Aménagement et viabilisation du quartier d'habitations l'Idonnière tranche 3
ZAC MULTI SITE
Commune du Poiré-sur-Vie (85)

Complément du document d'incidence

Référencé par la DDTM 85 sous le N° 0100056442

Rapport 22-02-020

Figure 2 : Plan de localisation de l'emprise de compensation – Source : Ecolimneau / Maîtres Cubes

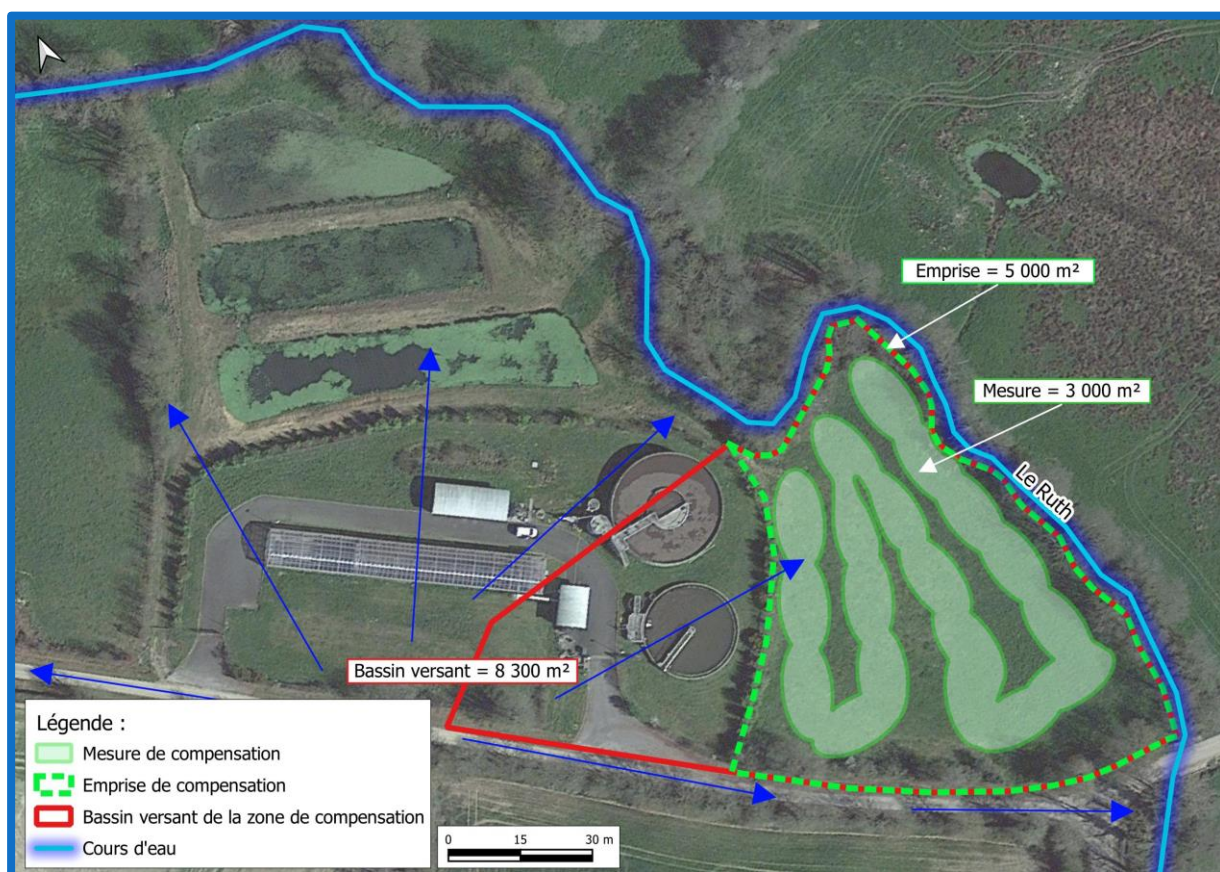
Sur la forme, le dossier propose en mesure compensatoire, aux pages 35 à 37, une zone de rejet végétalisée (ZRV composée notamment de 2 bassins) basée sur les capacités de traitement de la station de traitement des eaux usées de la ville du Poiré-sur-Vie. Cette mesure s'apparente plus à un aménagement paysagiste après le rejet des eaux usées traitées qu'à une mesure compensatoire relative à destruction d'une zone humide naturelle.

Sur le fond, on constate via la Méthode Nationale d'Evaluation des Fonctionnalités des Zones Humides (MNEFZH) qui fait référence en matière de compensation, que la création de bassins dégrade la qualité et le fonctionnement des zones humides.

L'objectif de la mesure de compensation et de capter les eaux de ruissellement et d'allonger leur cheminement hydraulique afin d'améliorer les conditions d'alimentation de la zone humide. La carte ci-dessous illustre l'emprise de compensation, couvrant une surface de 5 000 m², ainsi que la mesure, représentée par un circuit d'eau d'environ 3 000 m².

Comme mentionné précédemment, une étude a été menée par Ecolimneau pour orienter les aménagements à prévoir au sein du sous-bassin versant pour apporter les conditions de compensation attendues au sein de la zone humide. Conformément aux prescriptions de la DDTM 85, les eaux traitées issues de la station d'épuration ne viendront pas alimenter cette zone de compensation.

Figure 3 : Plan de masse schématique – Source : Ecolimneau

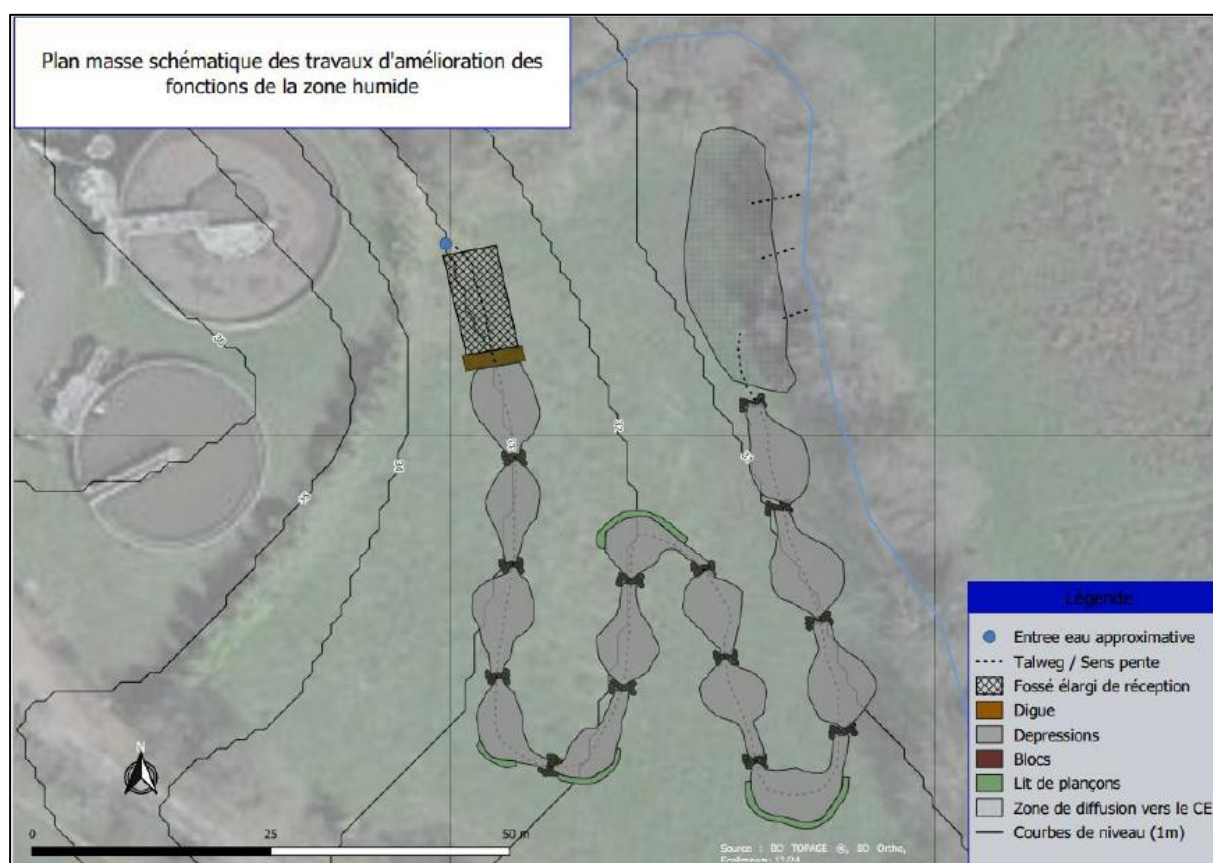
Il convient par conséquent de revoir la mesure compensatoire proposée, en raisonnant d'abord sur les fonctionnalités de zone humides perdues et recrées comme le prévoit la MNEFZH. Parmi ces mesures proposées doivent notamment figurer la mise en place de zones tampons humides artificielles, la plantation de haies, ainsi que des aménagements permettant la diversification des habitats.

Le dossier devra clairement établir le bilan fonctionnel et pas seulement surfacique des mesures proposées en comparant la perte de fonctionnalité sur le site en travaux avec le gain apporté par la mesure compensatoire.

Le projet prévoit la création d'un réseau superficiel de dépressions permettant de créer un cheminement hydraulique sur une longueur de 300 mètres linéaires. Il s'agit de constituer une série de petites dépressions successives, séparées les unes des autres par des systèmes à redans fermés, par des blocs de granite (Plan schématique figurant à la page suivante). Ces blocs pourraient également être substitués par des potelets de bois imputrescibles ou peu putrescibles en châtaignier par exemple. L'objectif à respecter est d'intercepter les eaux de pluie, de réduire les vitesses d'écoulement superficiel dans un système de collecte, peu pentu, qui suit les courbes de niveau, de façon à favoriser l'émergence d'une zone humide qualitative et multifonctionnelle.

Le projet présenté par Ecolimneau prévoit des dépressions mesurant environ 10 m de long avec un dénivelé de 0,05 m /10 m. Cette proposition a été reprise par nos soins en optimisant les emprises de ces dépressions dans l'objectif d'augmenter les surfaces d'imbibition entre les eaux pluviales et le sol de façon à développer les surfaces de zones humides compensées.

La partie large (10 m) a une profondeur de 0,1 à 0,2 m, tandis que la partie étroite (5 m) présente des berges à pentes douces. Les dépressions sont délimitées par des seuils en blocs de granite de 0,5 m de diamètre. Au total, 19 à 20 ouvrages similaires sont prévus, avec un delta altimétrique de 0,16 m entre eux. L'écoulement est ensuite restitué vers le cours d'eau à travers une zone de ruissellement diffus.
